福島第一原子力発電所 特定原子力施設に係る実施計画変更比較表（第Ⅱ章 2.5 汚染水処理設備等）

福島第一原子力発電所 特定原子力施設に係る実施計画変更比較表 (第III章 第3編 2.2.2 敷地内各施設からの直接線ならびにスカイシャイン線による実効線量)

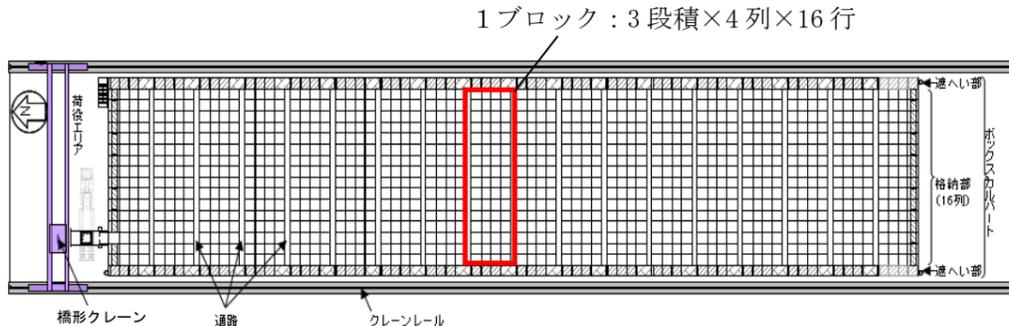
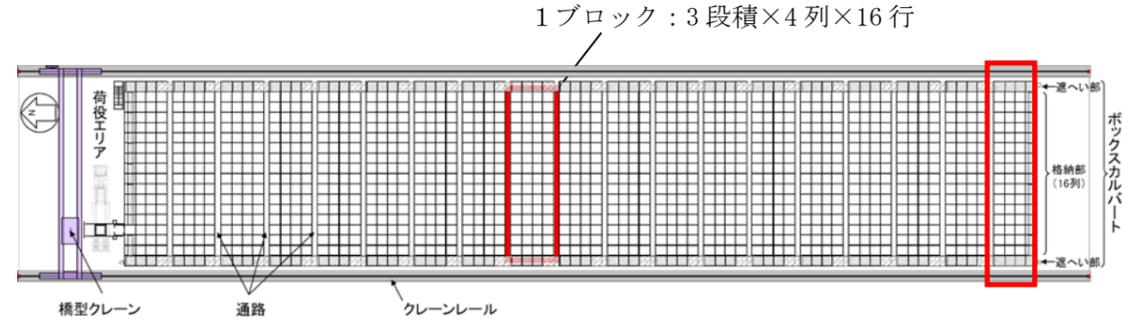
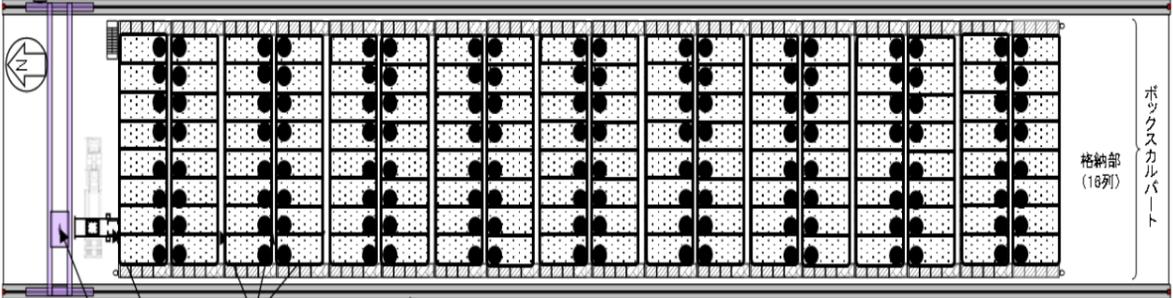
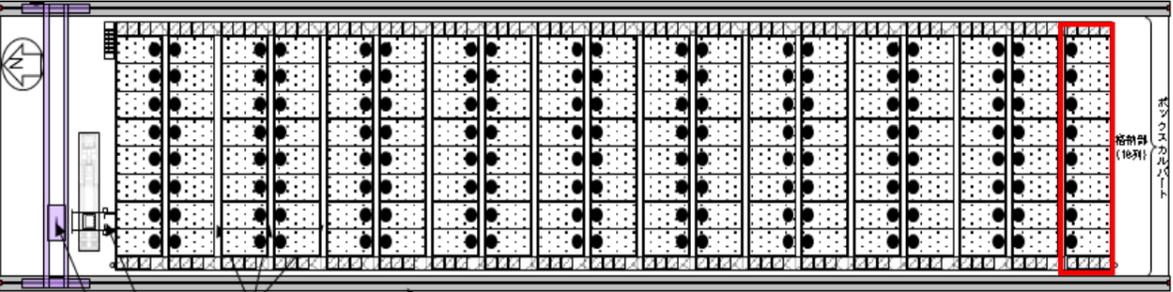
変更前	変更後	変更理由
<p style="text-align: center;">添付資料-2</p> <p style="text-align: center;">主要設備概要図</p> <p>(中略)</p>  <p style="text-align: center;">(c) 第三施設</p> <p style="text-align: center;">(d) 第四施設</p> <p style="text-align: center;">図-5 使用済セシウム吸着塔一時保管施設概要図 (2/2)</p>	<p style="text-align: center;">添付資料-2</p> <p style="text-align: center;">主要設備概要図</p> <p>(中略)</p>  <p style="text-align: center;">(c) 第三施設</p> <p style="text-align: center;">(d) 第四施設</p> <p style="text-align: center;">図-5 使用済セシウム吸着塔一時保管施設概要図 (2/2)</p>	<p>H I C 格納用ボックスカルバート保管体数の変更に伴う図面更新 (19ブロック目追加)</p>
